НАЦИОНАЛЬНЫЙ ЦЕНТР ДОСТУПНОСТИ  
объекта социальной инфраструктуры (ОСИ) № 15

1.1. Наименование (полное наименование): Федеральное государственное бюджетное образовательное учреждение высшего образования «Тульский государственный университет», ФГБОУ ВО «ТулГУ» (учебный корпус № 13)

**АКТ ОБСЛЕДОВАНИЯ  
объекта социальной инфраструктуры  
К ПАСПОРТУ ДОСТУПНОСТИ ОСИ № 15**

**Фото № 7. Основной вход.**

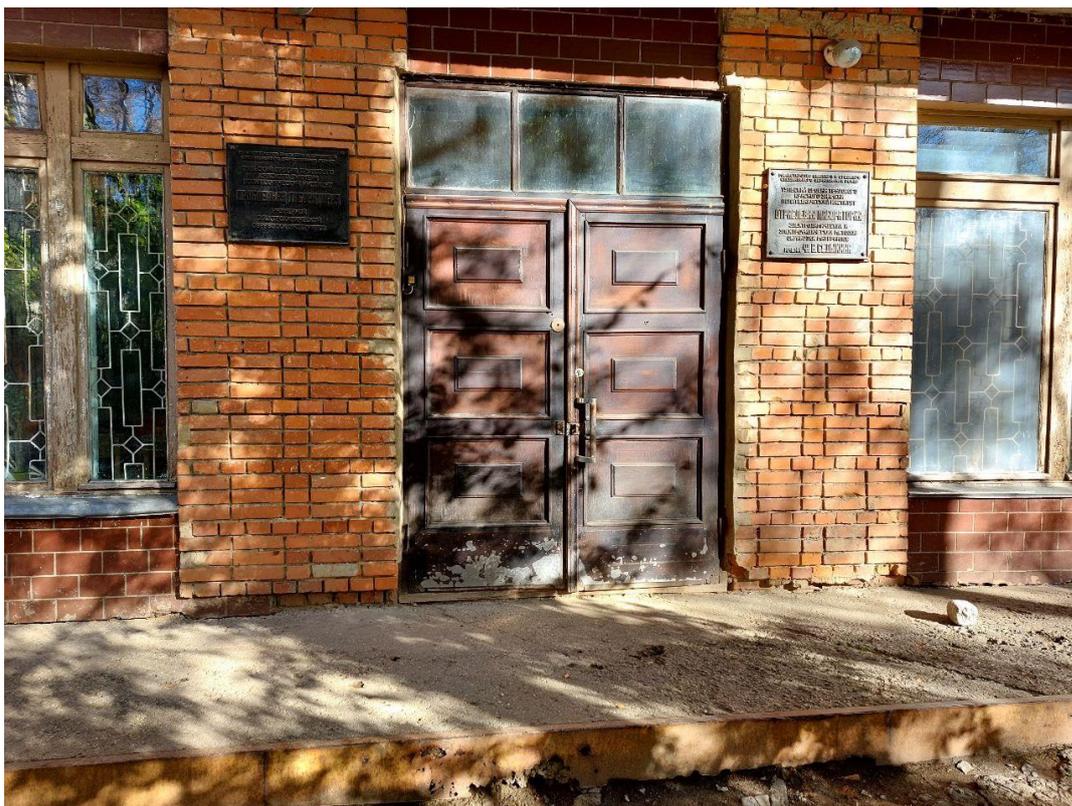
2.3	Входная площадка (перед дверью)	есть		7	-	-	-	Не нуждается
2.4	Дверь (входная)	есть		7	Отсутствует информационная тактильная табличка,	К, О, С, Г, У	Установить информационную тактильную табличку с наименованием	Текущий ремонт

дублированная шрифтом Брайля с наименованием учреждения,		учреждения со стороны дверной ручки на высоте 1,2 – 1,6 м от пола п. 6.5.9 СП 59.13330.2020	
				7	Двери не имеют контрастного отображения ручки по отношению к двери.	С	Обеспечить контрастное отображение дверных ручек цветом по отношению к цвету двери.	Текущий ремонт
				9	Высота дверных порогов более 0,014 м	К, С	Установить перекатные пандусы на ширину дверного проема в местах перепада высот (при капитальном ремонте высота порога дверного проема не должна превышать 0,014 м одного элемента) (СП 59.13330.2020 п. 6.2.4)	Текущий ремонт
					Перед дверью отсутствуют предупреждающие тактильно-контрастные указатели	С,У	Перед входной дверью установить предупреждающие тактильно-контрастные указатели глубиной 0,5-0,6м, с высотой рифов 4мм на расстоянии ширины полотна двери от плоскости дверного проема, либо оборудовать грязесборными решетками с шириной просветов ячеек не более 0,013 м, длиной - 0,015м; Диаметр круглых ячеек не должен превышать 0,018 м, по размерам и расположению тактильных указателей. ГОСТ Р 52875,( СП 59.13330 2020 п.6.1.8.)	Текущий ремонт

**Фото № 12.**

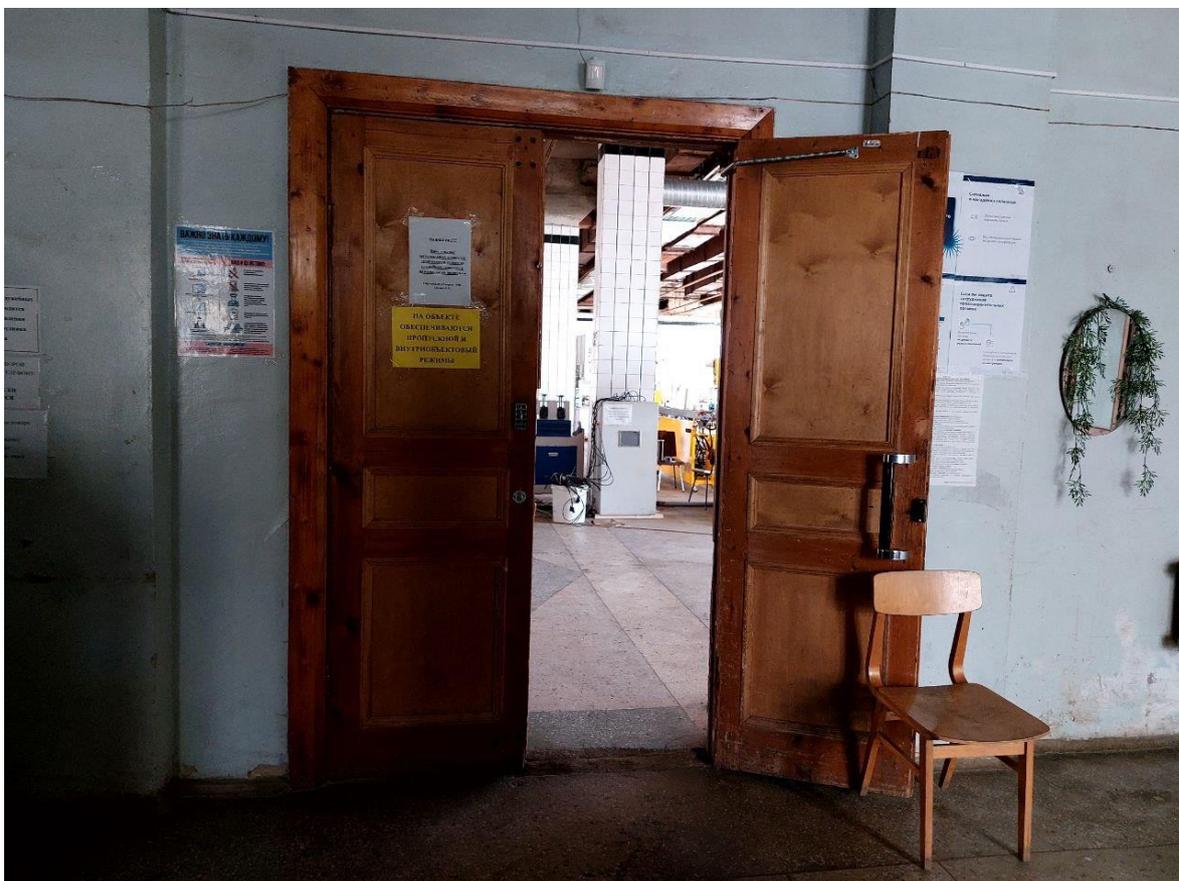
4.2	Зальная форма обслуживания (цех)	есть		12	Отсутствуют информирующие тактильные таблички с названием помещений, а также не обозначен вход в помещение	К, О, С, Г, У	Установить информирующие тактильные таблички, которые располагаются рядом с дверью со стороны дверной ручки на высоте 1,4-1,6м, таблички должны быть выполнены рельефно-точечным и рельефно-графическим способом с шрифтом Брайля	Текущий ремонт
				12	Двери не имеют контрастного отображения ручки по отношению к двери.	С	Обеспечить контрастное отображение дверных ручек по отношению к двери.	Текущий ремонт
				13	Ширина распашных дверных проемов менее 0,9м.	К, О,С	Предусмотреть ширину основной створки распашных дверей не менее 0,9м в свету. (п. 6.1.5 СП 59.13330.2020) До ремонта обе створки двери должны находится в открытом состоянии.	Текущий ремонт

**Фото № 14.**

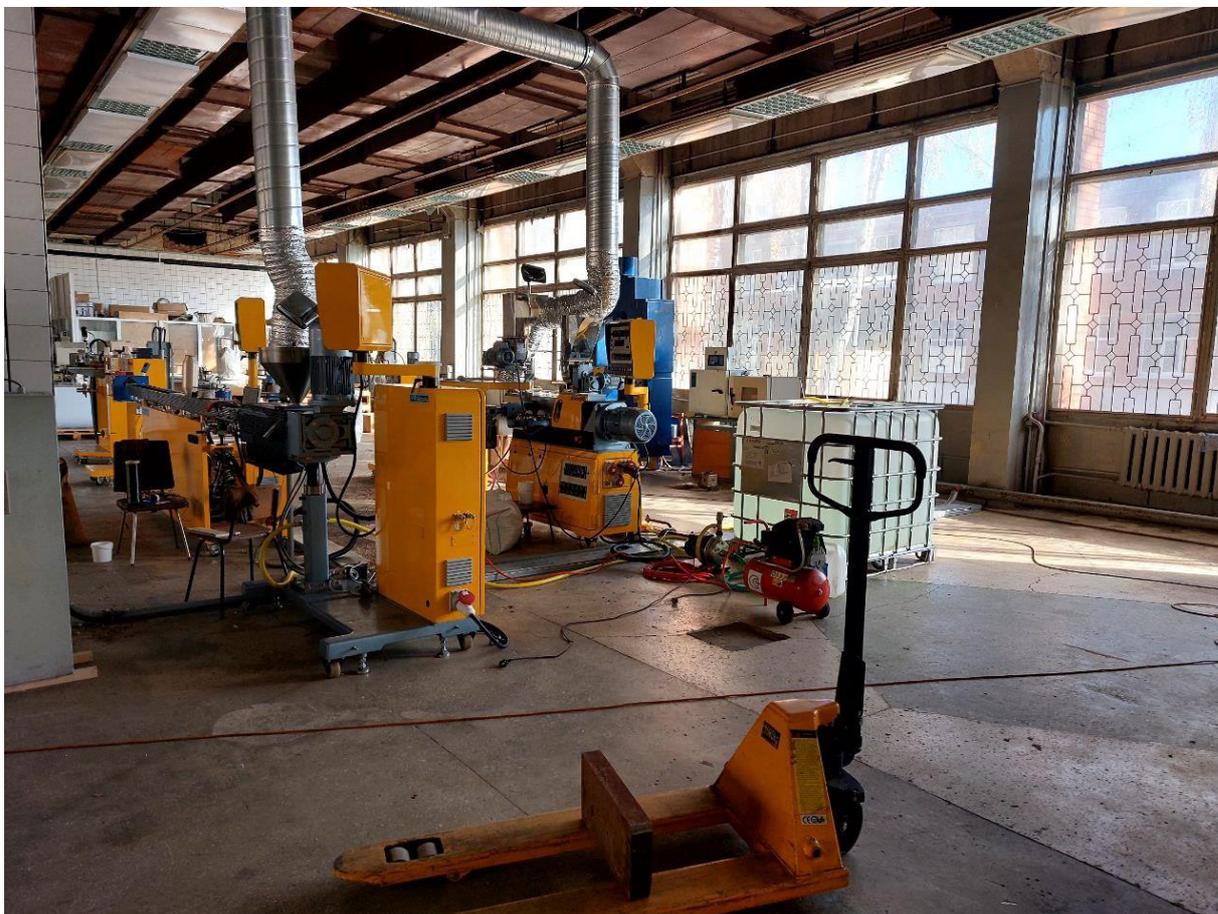
14,15	Отсутствуют зоны безопасности.	К, О, С, Г, У	Следует предусматривать зоны безопасности рядом с станками шириной не менее 1.2м а для инвалидов. Рекомендуется обозначить зоны безопасности рельефными / контрастными полосами шириной не менее 0.05м, (СП 59.13330.2020 п. 6.2.25)	Текущий ремонт
4.3	Прилавочная форма обслуживания (гардероб)	нет	-	-	-	-	-	-
4.4	Кабина индивидуального обслуживания	нет	-	-	-	-	-	-
	Общие требования к зоне	Привести в соответствии с СП 59.13330.2020

**Фото №16. Туалет. Ширина 60 см.**

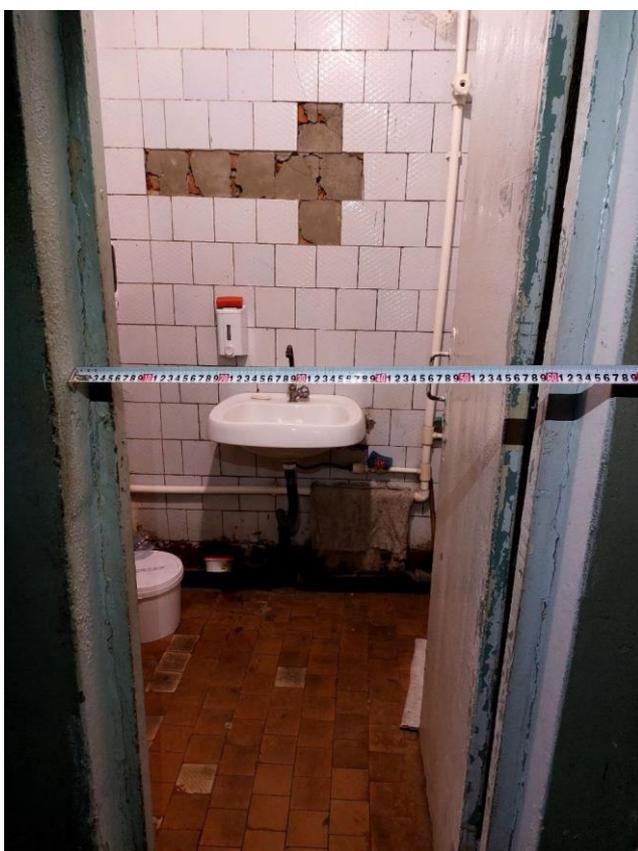
5.1	Туалетная комната	есть		16	Отсутствуют доступные санитарно-гигиенические кабины для инвалидов и МГН в общих уборных.	К, О, С, Г, У	Оборудовать доступные санитарно-гигиенические кабины в общих уборных по гендерному типу, желательно размером не менее 1,65x2,2м, с разворотной площадкой и местом хранения коляски (доля доступных для инвалидов кабин должна составлять 5%, но не менее одной кабины) (п.6.3.3. СП 59.13330.2020)	Капитальный ремонт
					У дверей санитарно-бытовых помещений не установлены знаки доступности, специальные тактильные пиктограммы, мнемосхемы.	К, О, С, Г, У	Установить таблички с названием помещений и знаками доступности на высоте 1,4-1,6м, выполненные рельефно-графическим и рельефно-точечным способом. (п.6.3.6. СП 59.13330.2020)	Текущий ремонт
				18	Санитарно-гигиенические кабины не оборудованы системой тревожной	К, О, С, Г, У	Установить кнопку вызова персонала со шнурком с выводом на пульт администрации (охраны) на высоте 0.85-	Текущий ремонт

сигнализации (кнопкой вызова персонала) с выводом на пульт администрации (охраны)		1.1м (п.6.3.6. СП 59.13330.2020)	
			16	Ширина дверных проемов менее 0,9 м.	К, О, С	Предусмотреть ширину дверных проемов не менее 0,9м в свету (п. 6.1.5 СП 59.13330.2020)	Капитальный ремонт
			18	Отсутствуют, откидные и стационарные поручни, крючки для тростей.	К, О, С	Установить откидные и стационарные поручни, на высоте 0,85 (0.9м), крючки для тростей на высоте 1.1м (п.6.3.3. СП 59.13330.2020)	Текущий ремонт
			16	Отсутствуют краны с рычажной рукояткой.	К,С,Г, О,У	В кабинках уборных следует применять водопроводные краны с рычажной рукояткой и термостатом, а при возможности - с автоматическими и сенсорными кранами бесконтактного типа. Применение кранов с отдельным управлением горячей и холодной водой не допускается. (п. 6.3.9 СП 59.13330.2020)	Текущий ремонт
			16	Отсутствует поворотное зеркало.	К,С,Г, О,У	Установить поворотное зеркало на доступной для инвалидов-колясочников высоте от уровня пола (от 0.85 до 1.1 м).	Текущий ремонт

16	Отсутствует опорный поручень для раковины	К, О, С	Установить для раковины поручень для опоры инвалидов при пользовании умывальниками на высоте 0.8м либо предусмотреть специализированную раковину для инвалидов. п. 5.5.14 ГОСТ Р 51261-2022	Текущий ремонт
			17	Высота порога дверей более 0,014м	К, О, С, У	Установить перекадной пандус на ширину дверного проема в местах перепада высот (при капитальном ремонте высота порога дверного проема не должна превышать	Текущий ремонт

**Фото № 20. Ширина 70 см.**

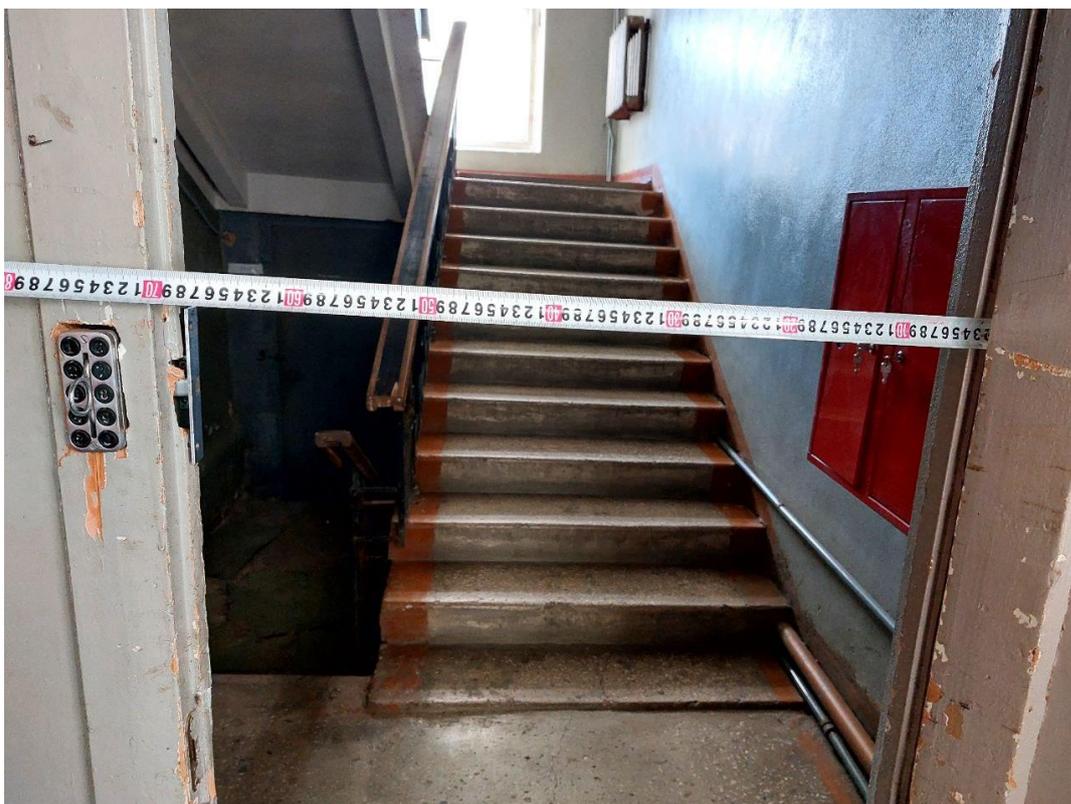
(п.6.2.13 СП 59.13330.2020)	решение с ТСР
3.5	Дверь	есть		20 19,24	Ширина дверных проемов менее 0,9м.	К, О,С	Предусмотреть ширину дверных проемов не менее 0,9м в свету. (п. 6.1.5 СП 59.13330.2020) До ремонта обе створки двери должны находиться в открытом состоянии.	Текущий ремонт
				19,23	Отсутствуют информирующие тактильные таблички с названием и номерами конечной цели движения	К, О, С, Г, У	Установить информирующие тактильные таблички с шрифтом Брайля названием и номерами конечной цели движения. Таблички расположить рядом с дверью со стороны дверной ручки на высоте 1,2-1,6м, выполненные рельефно-точечным и рельефно-графическим способом или обозначение этажности.	Текущий ремонт

**Фото № 26. Ширина двери 70 см.**

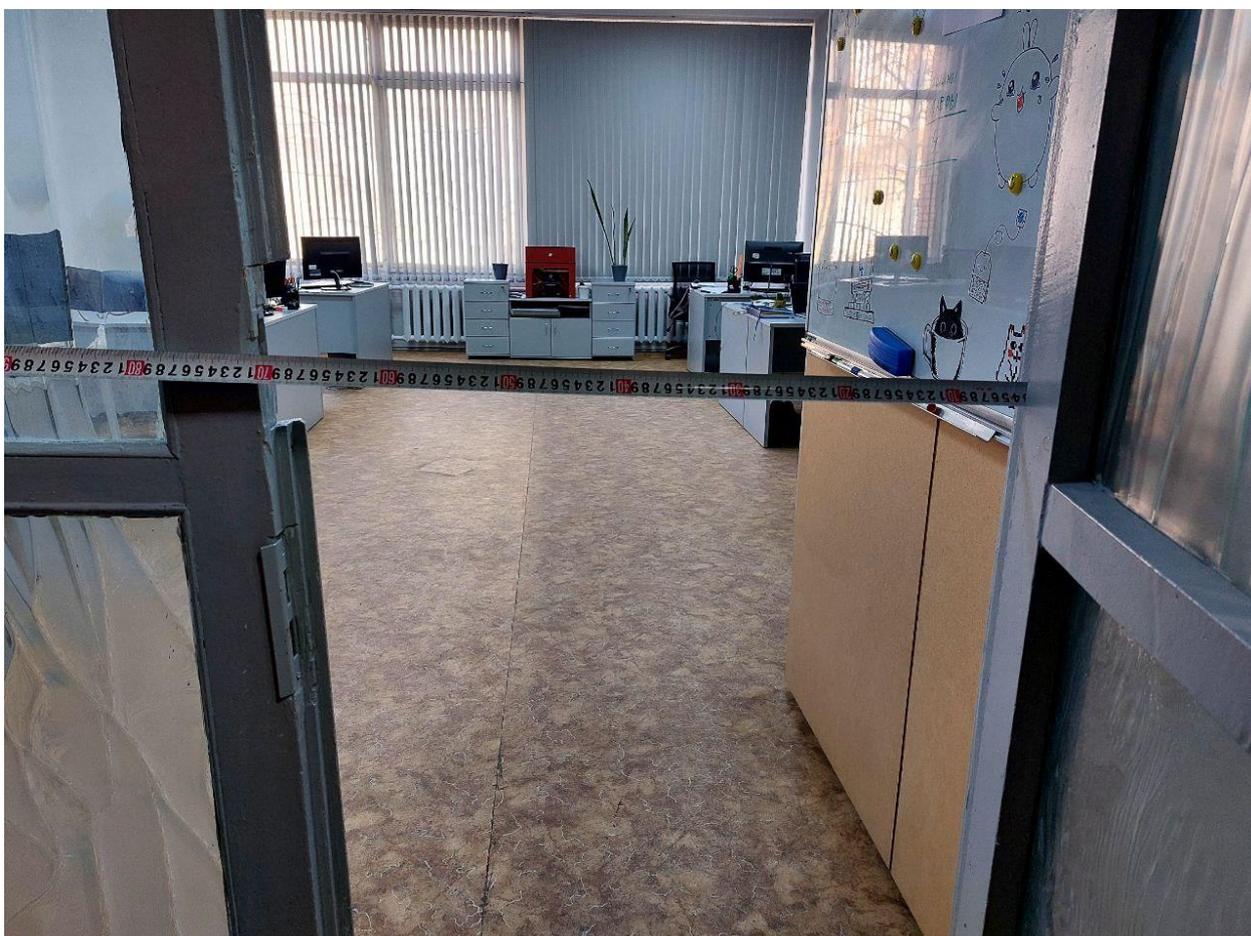
26	Ширина дверных проемов менее 0,9м в свету.	К, О,С	Предусмотреть ширину дверных проемов не менее 0,9м в свету. (п. 6.1.5 СП 59.13330.2020) До ремонта обе створки двери должны находиться в открытом состоянии.	Текущий ремонт
				25	Двери не имеют контрастного отображения ручки по отношению к двери.	С	Обеспечить контрастное отображение дверных ручек цветом по отношению к цвету двери.	Текущий ремонт
				26,27	Компьютерные классы не оборудованы и не обозначены	К, О, С, Г, У	Рекомендуется оснастить компьютерные	Текущий ремонт
